Znak sprawy: OZK.272.12.2021

Informacja o treści zapytania i wyjaśnienia Zamawiającego dot. treści SWZ

Dotyczy: postępowania o udzielenie zamówienia publicznego pn.: „**Rozbudowa i przebudowa budynku Starostwa Powiatowego w Nidzicy wraz z zagospodarowaniem terenu posesji w tym rozbiórka istniejących garaży i budowa budynku garażowego przy ul. Traugutta 23**”

Przykładowa kolorystyka płyt

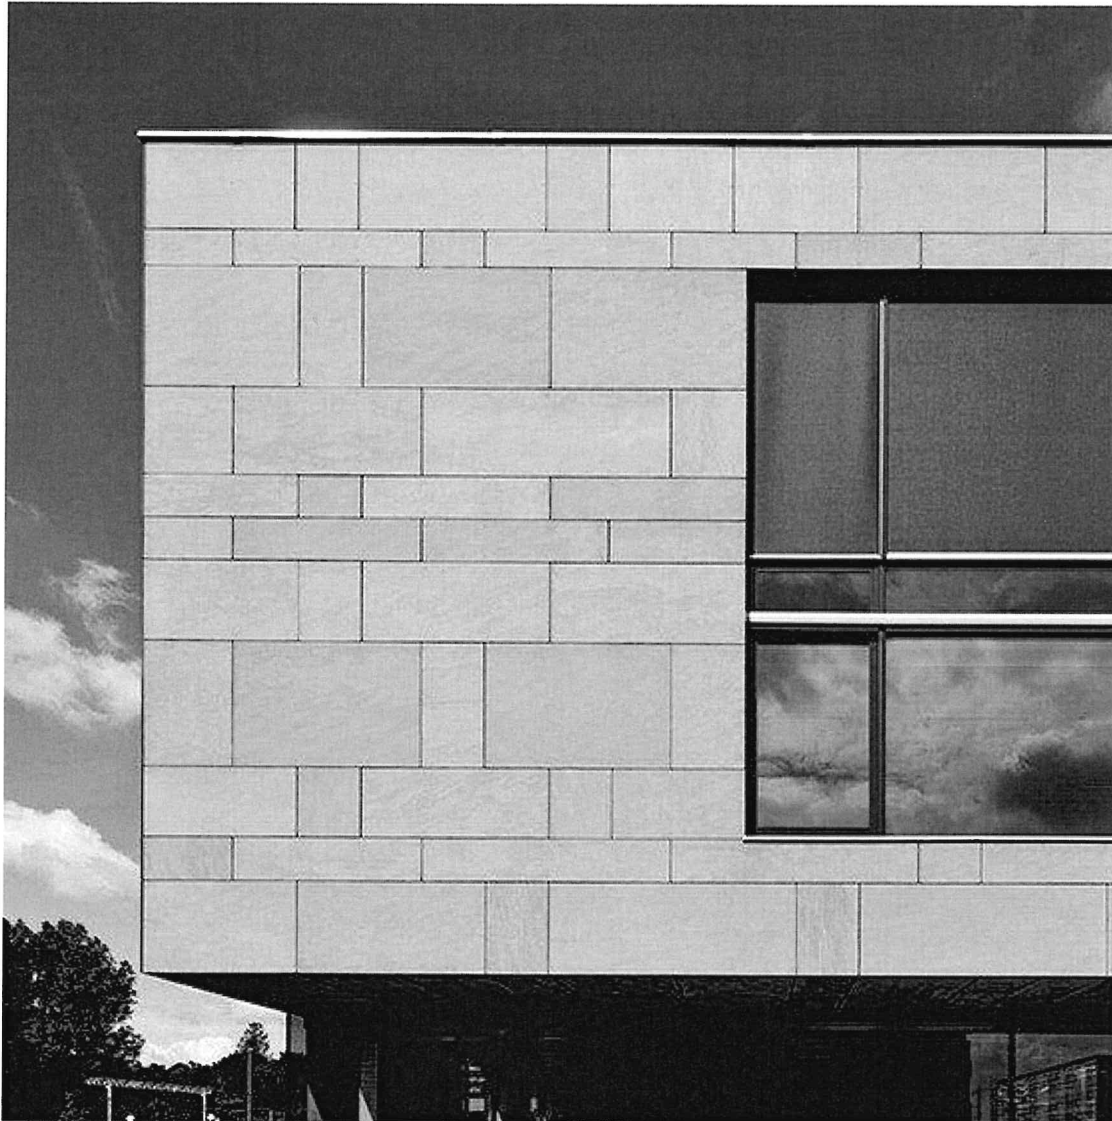
***Pytanie 1a:** Czy w związku z brakiem wystarczających środków finansowych na realizację zamówienia Zamawiający rozważy możliwość obniżenia standardu wykończenia obiektu?*

- elewację z piaskowca, która kosztuje około 1500 zł/m² można zastąpić imitującą ją elewacją BSO z boniami, malowaną na odpowiedni kolor, która będzie o 70% tańsza;*
- elewację z płyt ze spieków kwarcowych, która kosztuje około 1200 zł/m² można zastąpić imitującą ją elewacją BSO z boniami, malowaną na odpowiedni kolor, która będzie o 60% tańsza;*

Z konieczności obniżenia kosztów realizacji inwestycji proponuje wykonanie ścian wykończonych według dokumentacji płytami ze spieku kwarcowego również jako elewacja wentylowana wykończona płytami włóknocementowymi w kolorze jasnym szarym (które są tańsze niż spieki kwarcowe). Stolarkę okienną zachować jak w dokumentacji, tj. montaż zlicowany z zewnętrzną linią elewacji.
